Dossier d'étude d'impact au stade de réalisation de la ZAC du quartier des Paradis

Mémoire en réponse à l'avis rendu par l'Autorité Environnementale en date du 27/01/2022

Figure 1 : Phasage des travaux

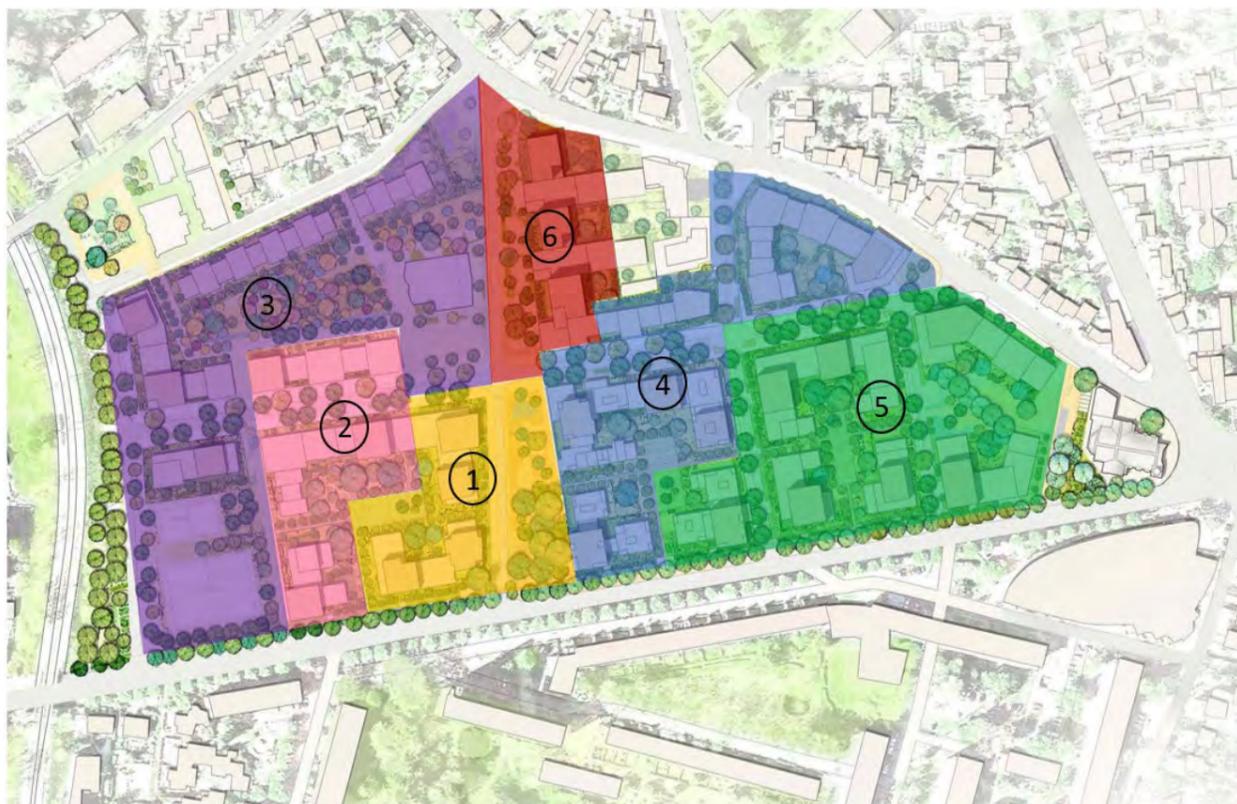
Recommandations de la MRAe dans son avis du 19 juin 2019	Compléments apportés à l'étude d'impact dans sa version de novembre 2021	Recommandations de la MRAe dans son avis du 27 janvier 2022
<p>La MRAe avait recommandé d'évaluer plus précisément les impacts des travaux, d'anticiper leur maîtrise sur les 16 années que doit durer le chantier et en particulier :</p> <ul style="list-style-type: none"> d'évaluer plus précisément les impacts des démolitions sur le plan quantitatif ; de donner une estimation quantitative des mouvements de terre prévus par le projet ; d'estimer le trafic de poids lourds engendrés par les travaux ; d'initier une évaluation des nuisances acoustiques, de la pollution de l'air et de la dégradation du paysage à chacune des phases du chantier. 	<p>Les chapitres 5.4 et 6.1.5 de l'étude d'impact ont été actualisés pour corriger la durée et le phasage des travaux. Les travaux durent 13 ans au lieu de 16 ans. Les chapitres 6.5.1.2, 6.7.3 et 6.8.3.1 de l'étude d'impact ont été mis à jour pour préciser le volume de déblais/remblais pour la réalisation des espaces publics, illustrer l'insertion paysagère du projet et évoquer les mesures de réemploi possible des matériaux.</p> <p>Cependant, les impacts quantitatifs des démolitions ne sont pas évalués dans leur ensemble, le trafic de poids lourds engendrés par les travaux n'est pas estimé et l'évaluation de l'impact paysager reste superficielle. Le phasage des travaux n'est en outre pas suffisamment considéré.</p>	<p>(1) La MRAe recommande d'évaluer plus précisément les impacts des démolitions sur le plan quantitatif, d'estimer le trafic de poids lourds engendrés par les travaux et d'évaluer les impacts sur le paysage à chacune des phases du chantier.</p>

Concernant les impacts sur le paysage de chaque phase de chantier, les travaux seront phasés et sectorisés, permettant une continuité de fonctionnement du quartier pour chaque phase. Les travaux seront divisés en 6 phases d'environ 2 ans chacune. Les premières phases (6 premières années) sont concentrées sur l'Ouest du quartier, l'Est du quartier sera donc complètement préservé des nuisances du chantier. Inversement, la partie Est sera en chantier lorsque l'Ouest sera complètement livrée. Ainsi, l'ensemble du quartier ne sera pas en travaux en même temps. C'est par « morceau » de quartier que les travaux vont s'opérer, permettant ainsi de réduire l'impact des travaux sur le paysage et auprès des habitants du quartier pendant toute la durée du chantier. Pour rappel, le plan du phasage est présenté ci-après.

Figure 3 : Situation du quartier créant un enclavement fort

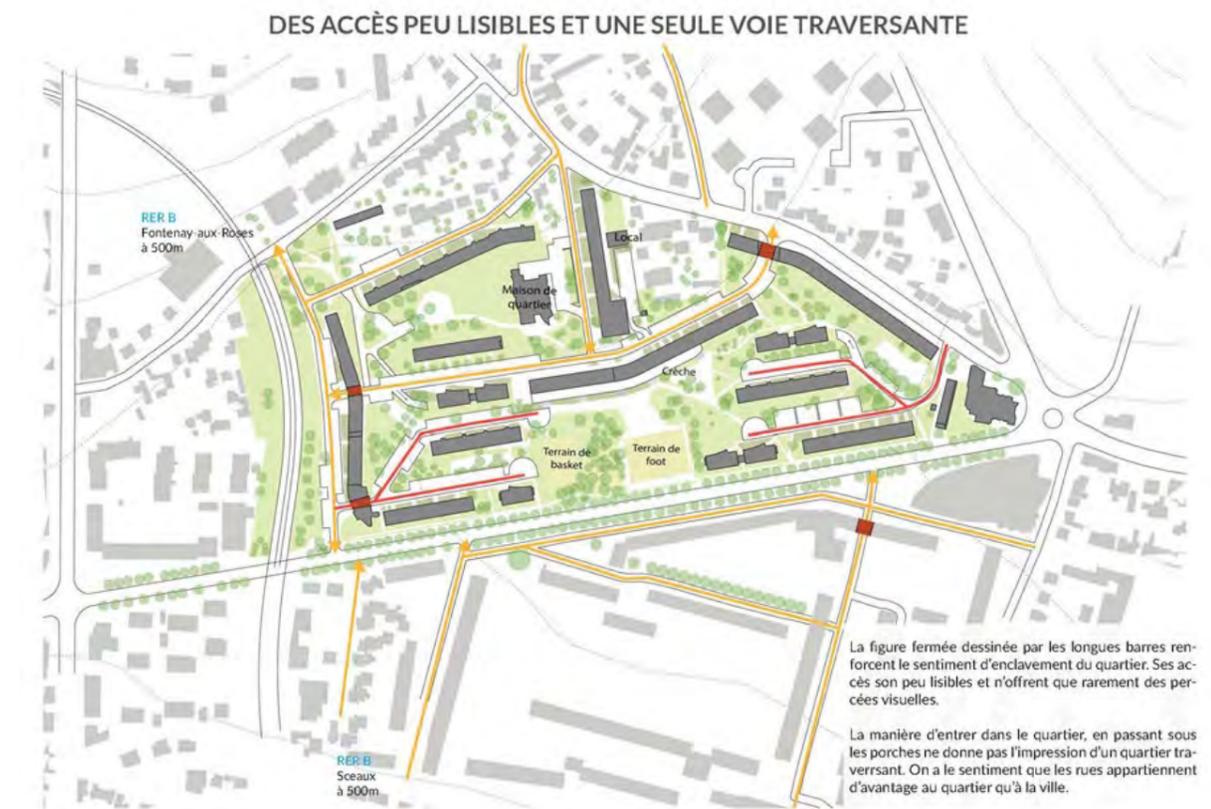
Recommandations de la MRAe dans son avis du 19 juin 2019	Compléments apportés à l'étude d'impact dans sa version de novembre 2021	Recommandations de la MRAe dans son avis du 27 janvier 2022
<p>La MRAe avait recommandé de préciser la traduction concrète du projet en ce qui concerne le remaniement de la topographie du site et de démontrer plus précisément en quoi le parti d'aménagement retenu permet de réduire l'effet d'enclavement du quartier.</p>	<p>Le chapitre 6.5.1.4 de l'étude d'impact a été actualisé pour clarifier les évolutions envisagées au niveau de la topographie du site et de son désenclavement.</p> <p>Le maître d'ouvrage précise qu'il s'agit d'intervenir sur les épannelages (hauteurs des toitures) et non sur l'altitude des sols comme le laissait penser l'étude d'impact.</p> <p>Des illustrations mettant en évidence les transitions de hauteurs et les percées visuelles entre les îlots permettent d'appréhender la configuration à venir du quartier et apprécier l'effectivité de son désenclavement. Pour la MRAe ces compléments sont suffisants au regard des questions de topologie..</p>	<p>(2) La MRAe recommande de démontrer en quoi le parti d'aménagement retenu permet de réduire l'effet de désenclavement du quartier.</p>

La topographie des lieux, sa configuration urbaine, la présence du talus du RER à l'ouest et sa délimitation par deux voies à trafic important au Sud et à l'Est (avenue du Maréchal Foch et avenue Jean Perrin) créent les conditions d'un enclavement fort. Le quartier est marqué par l'absence de mixité sociale et fonctionnelle (peu de commerces et d'équipements, habitat uniquement social), par son enclavement et par l'aménagement insuffisant des espaces publics.

Le quartier est construit selon une figure urbaine monolithique et introvertie, avec des bâtiments dépassant les 150 m de long. La rue Paul Verlaine vient butter contre la barre des Paradis qui scinde le quartier en deux. Les accès Est et Ouest de la Rue des Paradis se font par des porches qui accentuent l'effet d'isolement (voir Figure 2). Le quartier est déconnecté de la trame urbaine. Les bâtiments qui composent le grand ensemble ont de nombreuses pathologies (structurelles, acoustiques, thermiques), présentent une mauvaise accessibilité et un confort limité. Ils sont construits selon une implantation urbaine très contraignante et présentent des capacités d'évolution trop limitées pour envisager leurs maintiens à long terme.

Figure 5 : Répartition des surfaces imperméabilisées et non imperméabilisées à l'état initial

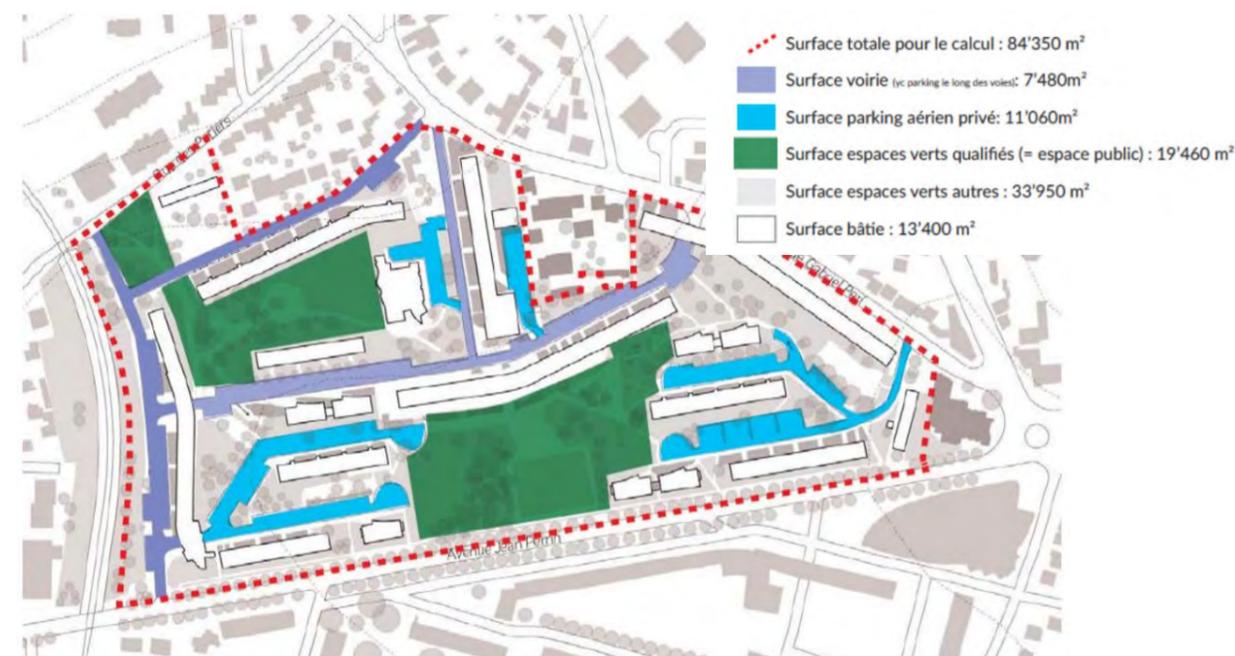
Recommandations de la MRAe dans son avis du 19 juin 2019	Compléments apportés à l'étude d'impact dans sa version de novembre 2021	Recommandations de la MRAe dans son avis du 27 janvier 2022
<p>La MRAe avait recommandé de préciser :</p> <ul style="list-style-type: none"> les mesures destinées à limiter le risque d'inondation par remontée de nappe ; la méthodologie employée pour caractériser le taux d'imperméabilisation et de reprendre le calcul de ce taux dans la situation actuelle et à échéance du projet ; les mesures destinées à éviter, réduire et à défaut compenser l'augmentation des surfaces imperméabilisées. 	<p>Le chapitre 6.4.3 de l'étude d'impact a été actualisé en vue de préciser les mesures destinées à limiter le risque d'inondation par remontée de nappe. Ces mesures sont détaillées pour les phases de chantier et d'exploitation (suivi piézométrique lors du pompage, système de décantation avant évacuation des eaux d'exhaure, étanchéification des sous-sols).</p> <p>Les chapitres 6.5.2.2 et 6.5.2.3 ont été actualisés en vue de préciser la méthodologie pour caractériser le taux d'imperméabilisation des sols et les mesures prises pour éviter, réduire ou compenser l'augmentation de ce taux. Cependant, le maître d'ouvrage ne caractérise pas l'état des sols et de la végétation dans la situation initiale. De plus les mesures présentées, relatives à gestion des eaux pluviales, constituent essentiellement des mesures de compensation. Les éventuelles mesures d'évitement qui ont été prises, ou qui auraient pu l'être, ne sont pas présentées.</p>	<p>(6) La MRAe recommande de caractériser l'état des sols et de la végétation sur l'emprise du projet de ZAC, dans sa situation initiale, et de préciser les mesures destinées à éviter, réduire et à défaut compenser l'augmentation des surfaces imperméabilisées.</p>

Pour rappel, l'étude d'impact présente en page 269, figure 230, une caractérisation de l'état perméable ou non du sol en situation initiale. Cette figure est rappelée ci-après.

Bien que cette nouvelle organisation diminue légèrement la surface perméable de pleine terre sur le site, les aménagements projetés permettent en définitive de réduire la « surface active » du quartier. En effet, les revêtements choisis ainsi que la gestion des eaux pluviales permettent de diminuer la pression sur les réseaux d'assainissement en favorisant la gestion in situ des pluies (évapotranspiration/infiltration de surface) et en mettant en place un rejet à débit limité pour les pluies plus fortes pour les seuls secteurs où la gestion in situ n'est pas possible. Les tableaux suivants présentent les surfaces actives et le coefficient de ruissellement de l'état existant et l'état projeté.

Ainsi, l'augmentation des surfaces imperméabilisées est « compensée » par la mise en place d'un système d'assainissement permettant de réduire les coefficients de ruissellement, et *in fine* les surfaces actives (d'environ 2000 m²). La figure suivante présente par bassin versant de projet (au niveau des espaces publics), le degré de gestion des eaux pluviales. Par ailleurs, en ce qui concerne les lots privés, une gestion à la parcelle sera imposée dans le cahier des prescriptions architecturales, urbaines, environnementales et paysagères. Les coefficients de ruissellement seront imposés à 0.6 au maximum.
